SS 189 e SS 121

ITINERARIO PALERMO - AGRIGENTO

Lavori di ammodernamento del tratto Palermo - Lercara Friddi, lotto funzionale dal km 14,4 (km 0,0 del lotto 2) compreso il tratto di raccordo della rotatoria Bolognetta, al km 48,0 (km 33,6 del lotto 2 - svincolo Manganaro incluso), compresi i raccordi con le attuali S.S. n. 189 e S.S. n. 121

Relazione di screening ambientale

Fig. 2 - Sovrastruttura stradale proposta per la viabilità principale

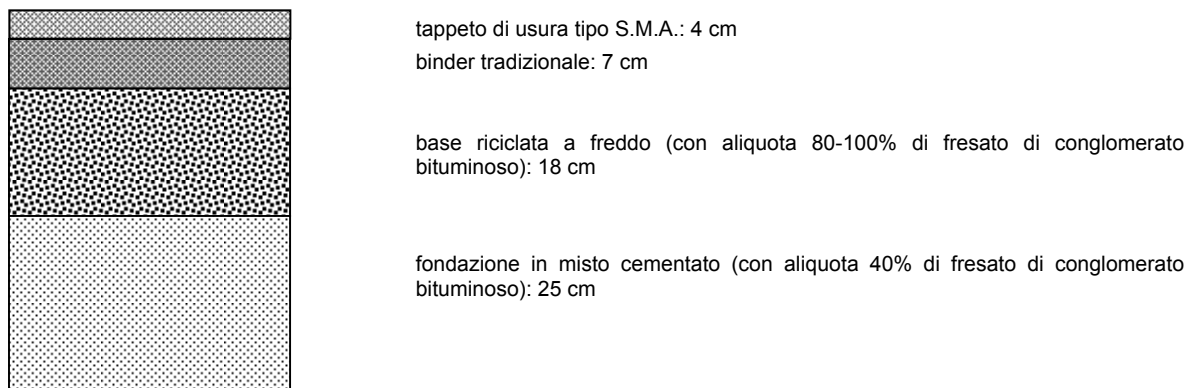
Viene inoltre proposta la sostituzione dello strato di base a caldo con bitume tradizionale (spessore 17 cm) con una base riciclata a freddo (spessore cm 18) costituita da fresato di conglomerato bituminoso, emulsione di bitume modificato, cemento ed eventuali aggregati naturali di integrazione per correzione granulometrica, per un pacchetto di sovrastruttura stradale schematizzato nella seguente figura:

La variante proposta si configura pertanto come sensibilmente migliorativa rispetto alla soluzione di P.E., in quanto garantisce un **incremento della durabilità**, in termini di vita utile, sposando contestualmente i fondamentali **principi di ecosostenibilità** previsti dalla legislazione vigente, nonché assicurando altresì incremento **della sicurezza in cantiere** per la sensibile riduzione dei volumi di traffico interferenti con le restanti lavorazioni.
